Schulzentrum Uelzen Süd mit Kreissonderschule

Schulzentrum Uelzen Süd mit Kreissonderschule

(Engerer Wettbewerb, Bez. Hannover)

Verbale Beurteilung Arbeit 8796

- Modellfoto.
- Grundriß Ebene 42,50/44,50.
- Grundriß Ebene 44,50-46,50 sowie Schnitt 3-3.

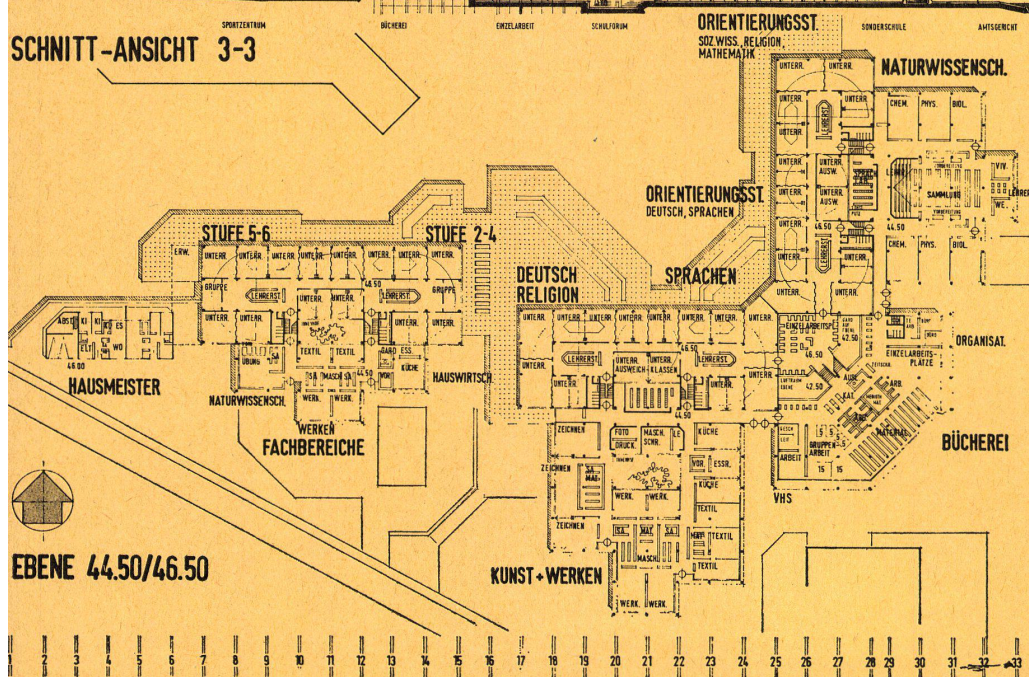
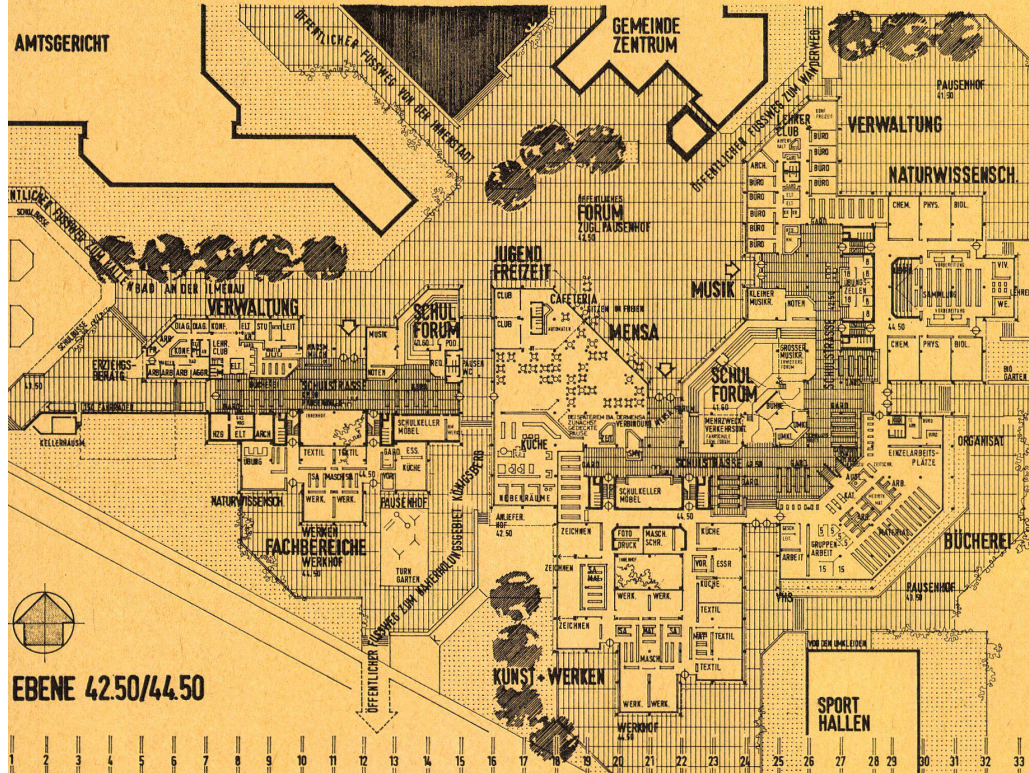
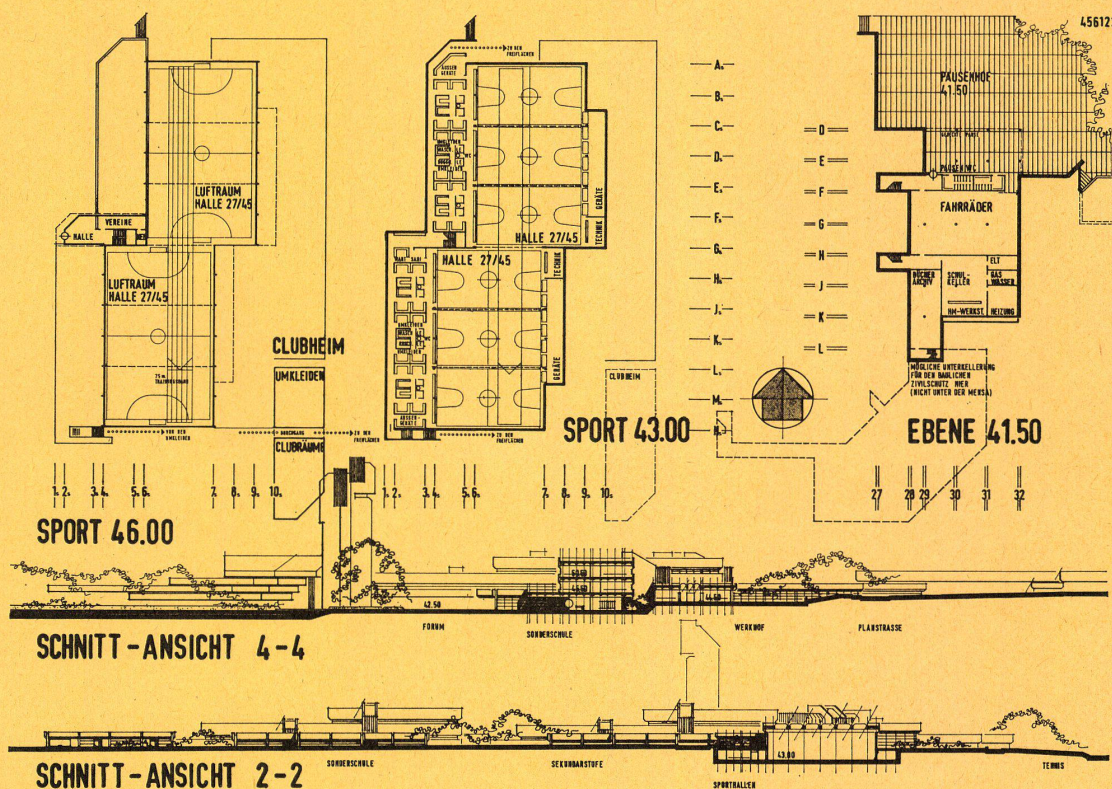
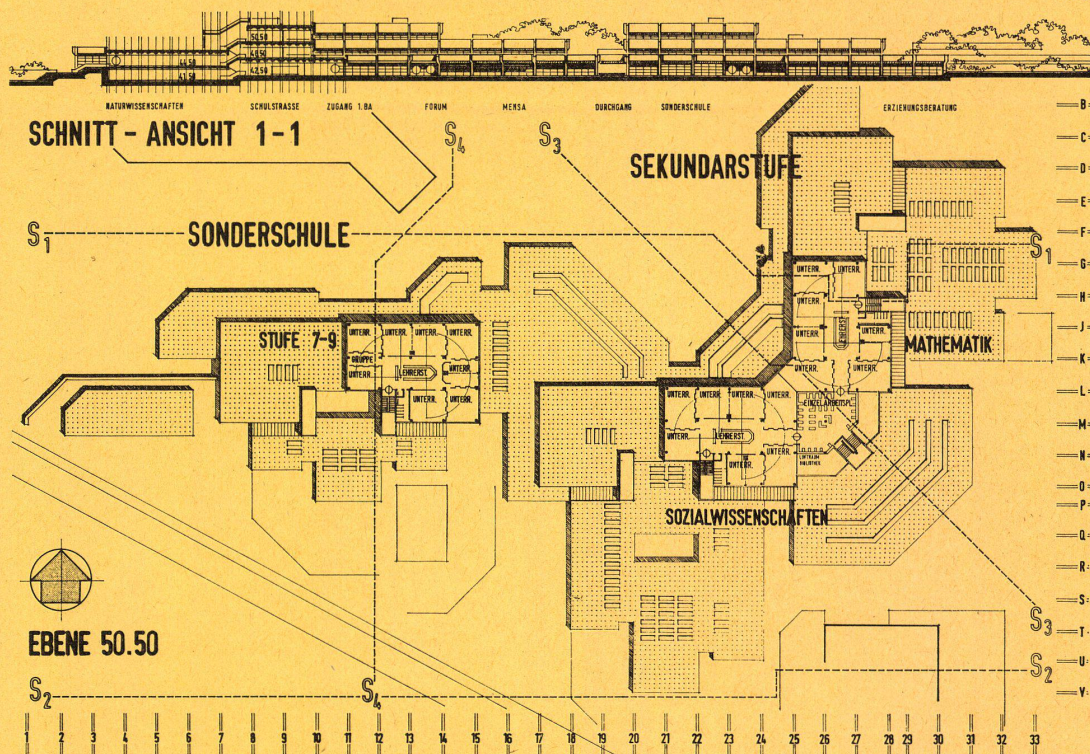
- Funktion
 - 1.1-1.13 Städtebauliche Funktion
Mehrere gut dimensionierte Fußwegbeziehungen aus der Stadt führen durch ein Forum zur Schule. Sie gehen ohne Komplikationen in den Ost-West-Grünzug über, während die Führung zum Königsberg räumlich nicht befriedigt, insbesondere ist der an sich gute Gedanke, den Weg durch die Schulanlage zu führen, nicht genügend realistisch durchdacht worden. Die Stauseefläche ist in Größe und Form sympathisch, jedoch fraglich in der Durchführbarkeit. Gute Raumbildung durch Baumpflanzungen.

- Die winkelförmige Gebäudeform öffnet sich lobenswert zur Stadt und schafft dadurch eindeutige Eingangslösungen für die Schulanlage.
 - Erschließung und Parken wird mit einer kurzen Straßeneinführung gut bewältigt.

- Die Sportflächen liegen richtig und flächensparend im Gelände, jedoch wird die große Entfernung der Mehrkampfanlage von der Schule bemängelt.
- Erschließungssystem I. Ordnung und Zuordnung der Bereiche

- Durch die Winkelform der Schulstraße sehr kurze Wege, dabei hinreichend in der Erschließung. Innere Erschließung Sonderschule sehr gut.
 - In der Zuordnung der Bereiche sehr gut bis auf die etwas periphere Lage der Verwaltung und Erreichbarkeit der Bibliothek für die öffentliche Nutzung.

- 1.2.2.4 Sportbereich
 - 1.2.2.5 Lehrer- und Verwaltungsbereich
 - 1.2.2.6 WC und Garderoben
 - 1.2.2.1 AUB: Die Räume des allgemeinen Unterrichtsbereiches sind richtig gruppiert, jedoch sind vier allgemeine Unterrichtsräume ohne seitlichen Ausblick. Die Eingangszonen sind unterdimensioniert. Die Sprachlabore liegen 1/2 Gesch. gegenüber den Sprachbereichen versetzt. Die allgemeinen Unterrichtsbereiche der Sonderschule gut.

- 1.2.2.2 FB: Naturwissenschaftlicher Unterrichtsbereich sehr gut. Musik-technischer Unterrichtsbereich bis auf einen gefangenen Werkraum gut. Die Kombination des großen Musikraumes mit dem großen Forum ist wegen der akustischen Beeinträchtigung nicht praktikabel.

- 1.2.2.3 GB: Forum, Mensa und Kommunikationsbereich sehr gut nutzbar. Die Vielzahl der Eingänge (Aufsicht) wertet die sonst gute Nutzbarkeit der Bibliothek ab.

- 1.2.2.4 SP: Im Sportbereich fehlen die Lehrerarbeitsräume. Die Geräteraum sind zwei Hallenteilen nicht günstig zugeordnet.
 - 1.2.2.4 LV: Im Lehrer- und Verwaltungsbereich ist die Lage der Lehrerkubzone zu abgelegen.

1.2.2.5 WC+GA: Garderoben in Lage und Maß richtig, Toiletten ausreichend, jedoch nicht schwerpunktmäßig richtig angeordnet (zuwenig auf den Gemeinschaftsbereich konzentriert).

Funktionsfähigkeit des 1. Bauabschnittes ist gewährleistet, bei Errichtung des 2. Bauabschnittes sind stärkere Störungen zu erwarten. Erweiterungsmöglichkeit nur in den fachgebundenen Unterrichtsbereichen gegeben.

Regelhaftes Konstruktionssystem bei einem großen Anteil von Sonderbauteilen.

Auf die Topographie ist nur zum Teil eingegangen. Rastertrennung gegeben.

Erheblicher Aufwand im bauabschnittsweisen Erstellen. Raumgruppierung und Raumtiefe verlangen luft- und beleuchtungstechnische Anlagen in vertretbarem Umfang.

Die Gliederung der Gesamtanlage in einen sich deutlich abzeichnenden Hauptbaukörper, in einen 2. Baukörper für die Sonderschule und einen 3. Baukörper für den Sportteil ist gut ausgewogen. Das wird unterstützt durch die Winkelanordnung der Gesamtanlage und durch die Schaffung von sehr guten Außenräumen.

Die Beziehung Innen- und Außenraum und die Innenraumgestaltung entsprechen dieser hohen gestalterischen Qualität.

Der 1. Bauabschnitt ist trotz der damit verbundenen Trennung der Baukörper gestalterisch gut möglich.

6
Modellfoto.

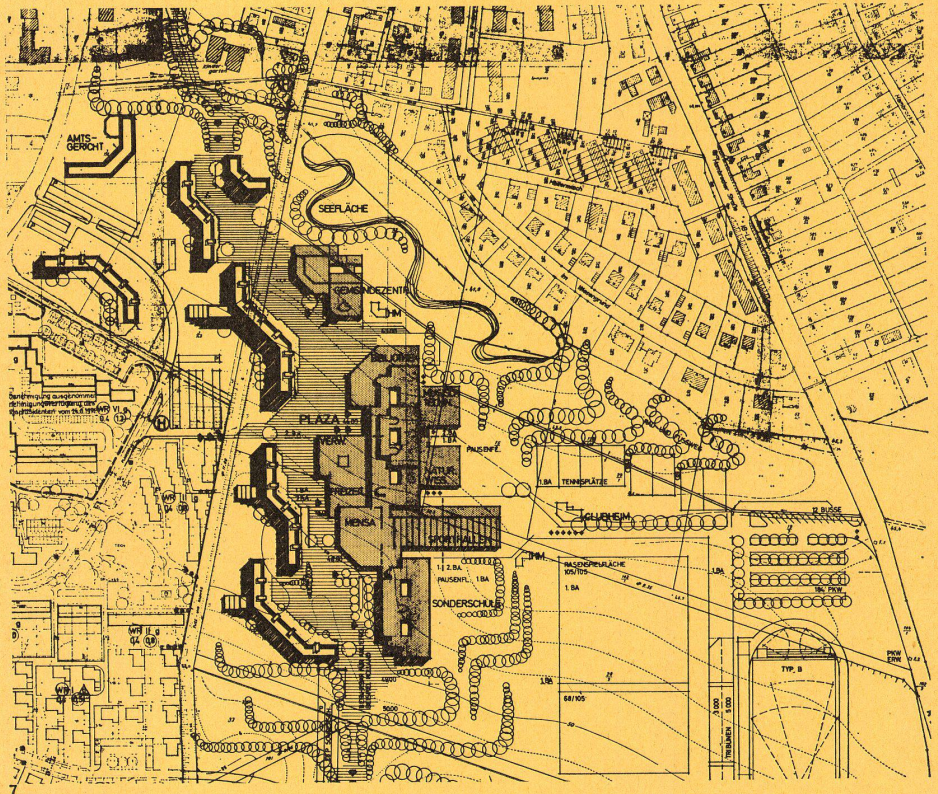
Der breite, insgesamt überdimensionierte städtische Fußgängerbereich von der Stadt bis zur Schule, von dort aus mit formalistischer Landschaftsgestaltung zum Königsberg führend, kann nur im Grundsatz überzeugen. Der Ost-West-Grünzug ist richtig, die Seefläche übersetzt. Beziehungen zur Schulfreifläche sind vorhanden. Der langgestreckte Baukörper der Schule birgt die Gefahr der Abriegelung in sich.

Fahrschließung und Parkplätze liegen zu weit entfernt. Zusätzliche Bushaltestellen des öffentlichen Nahverkehrs sind unrealistisch für die Schulerschließung. Parkplätze für den Sport nicht ausreichend. Die Zugänglichkeit der Schule von Osten her (70% der Schüler) ist nicht gelöst. Die Lage der Sportplätze bringt einen unnötigen Eingriff in das Relief. Ihre Entfernung zur Schule ist ungenügend. Die Raumbildung ist vernachlässigt.

Klare, vertikal gestaffelte, wenn auch etwas langgezogene Schulstraße mit richtig gelegenen Schwerpunkten und guter Lage der der Öffentlichkeit dienenden Bereiche zur öffentlichen Straße hin. Gute Zuordnung der Bereiche bei teilweiser Inkaufnahme von längeren Wegen, insbesondere zum Bibliotheksbereich.

1.2.2.1 AUB: gut, jedoch teilweise in der Eingangszone unterdimensioniert.

1.2.2.2 FB: sehr gut, bis auf die etwas abseitige Lage von Druckraum und Fotolabor.

1.2.2.3 GB: Gemeinschafts- und Freizeitbereich insgesamt sehr gut.

1.2.2.4 SP: Erschließung der Sporthallen zu eng, Zuordnung der Geräteräume zu zwei Sport- hallenteilen ungünstig, Verbindung von den Umkleide- zu den Sportfreiflächenanlagen unweidig.

1.2.2.5 LV: Lehrerklubzone hinter Verwaltungsbereich ungünstig erschlossen.

Funktionsfähigkeit des 1. Bauabschnittes gut, Errichtung des 2. Bauabschnittes mit nur geringen Störungen möglich.

Erweiterbarkeit in den Fachbereichen, im Sportbereich und in der Sonderschule gut gegeben.

Systematik des Konstruktionssystems konsequent.
Trennung von Roh- und Ausbauraster gut.

der Entwurf geht nicht genügend auf die Topographie ein. Bauabschnittsweise Erstellung mit vertretbarem Aufwand möglich.

Die in einem Baukörper zusammengefaßte Schulanlage ist horizontal und vertikal gut gegliedert. Die innere Gestaltung entspricht der klaren und konsequenten Lösung. Der Verfasser ist mit der sehr langen Schulstraße gut fertig geworden. Innen- und Außenbezüge gut gelöst. Der 1. Bauabschnitt ist vertretbar.

Mit der Relation der Bruttogeschoßfläche zur Sollprogrammfläche liegt diese Arbeit an ungünstigster Stelle.
